**. Stellungnahme des NABU-Stadtverbandes Aachen e.V. zum geplanten
Repowering des Windparks Ochsenstock**

Betreff: Beteiligungsverfahren Repowering WEA 1-9a (ohne 6a) Ochsenstock, Antr.
STAWAG

Aktenzeichen Landesbüro: AC 4-07.26 IMS, AC 6-07.26 IMS bis AC 12-07.26 IMS

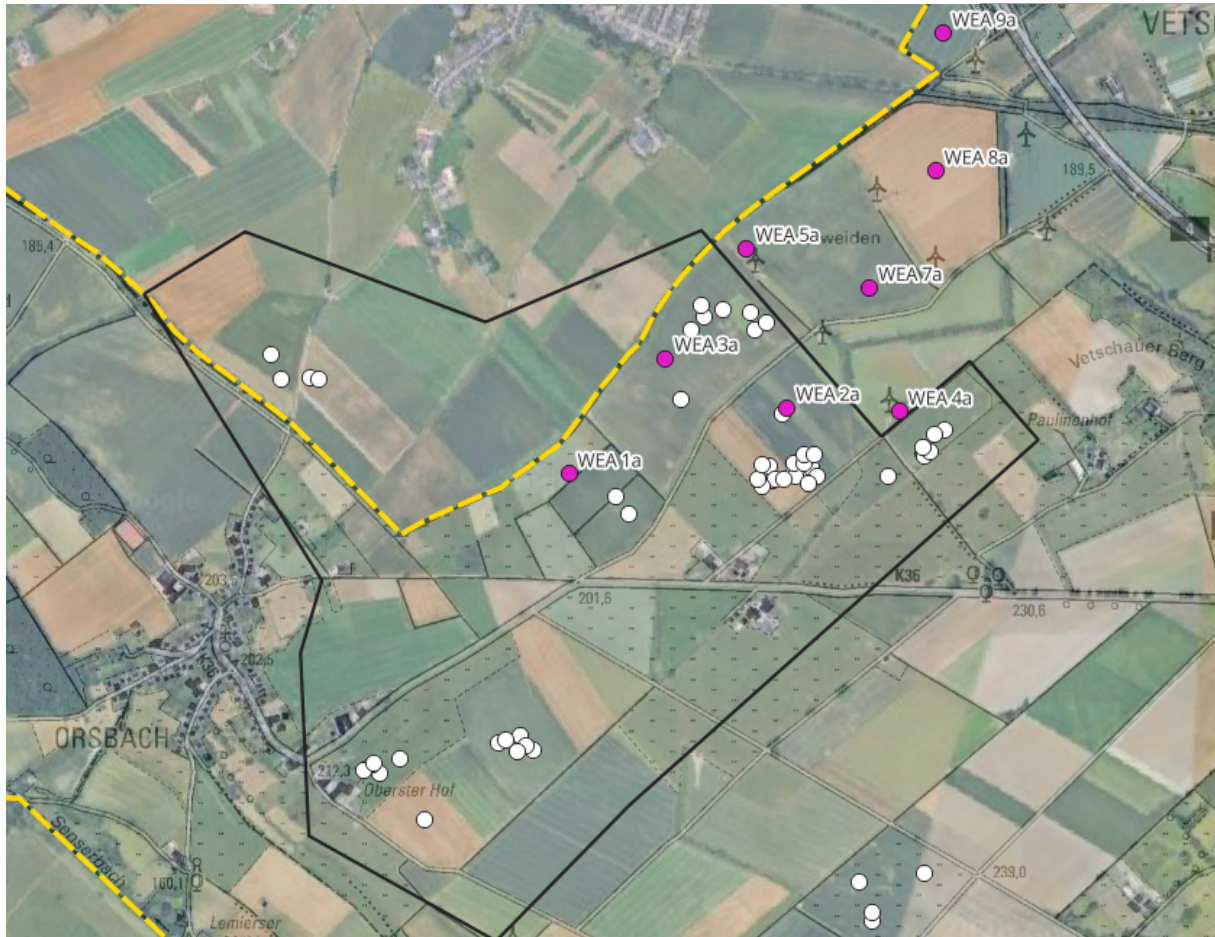
Die geplanten WEA 1a, 2a, 3a (und in Teilen 5a und 4a) stellen für die **Kiebitz**population eine existentielle Problematik dar. Hier ist eines von zwei Schwerpunktorkommen des Kiebitzes in der Stadt Aachen. 2025 waren auf dem Schlag der WEA 3a mindestens 8 Reviere (8 festgestellte Gelege), 2026 waren 6 Reviere (7 festgestellte Gelege) südlich der WEA 2a erfasst worden. Auch in den Vorjahren waren dort Kiebitzreviere und -gelege zu finden.

Durch die Ausweitung des Windparks im Zuge des geplanten sogenannten Repowerings würde die Kiebitzpopulation in diesem Bereich aller Voraussicht nach verschwinden, da die Tiere nachweislich die Bereiche zwischen den WEA-Anlagen meiden: Nach dem Bau der bestehenden Anlagen im Bereich Ochsenstock (wie auch nördlich von Vetschau) haben Kiebitze diese Bereiche geräumt und brüten dort nicht mehr. Vor dem Bau der Anlagen wurden in beiden Bereichen regelmäßig Kiebitzreviere nachgewiesen. Die umliegenden Gebiete bieten keinen ausreichenden Ersatzlebensraum.

Die Kiebitze können in der Agrarlandschaft nicht sämtliche Flächen besiedeln, sondern sind auf eine gute Übersicht zur Verteidigung der Gelege/ Jungvögel angewiesen. So besiedeln sie Äcker mit geringer Vegetationshöhe (frisch bearbeitete Mais- und Rübenfelder; Äcker mit abgefrorenen Zwischenfrüchten). Äcker mit Wintergetreide werden hingegen gemieden. Da es auf den Ackerschlägen jährlich zu wechselnden Feldfrüchten kommt, ist es wichtig, dass es Ausweichflächen gibt. Durch die flächige Ausweitung des Windparks würde im Kerngebiet der überwiegende Teil der potentiell möglichen Bruthabitate verloren gehen.

- Kein Bau der Anlagen WEA 1a, 2a und 3a im Schwerpunktorkommen des Kiebitzes bei Orsbach. Östlich der WEA 8a stehen bereits Anlagen. Dort ist ein Aufstellen aus artenschutzfachlicher Sicht unproblematisch.
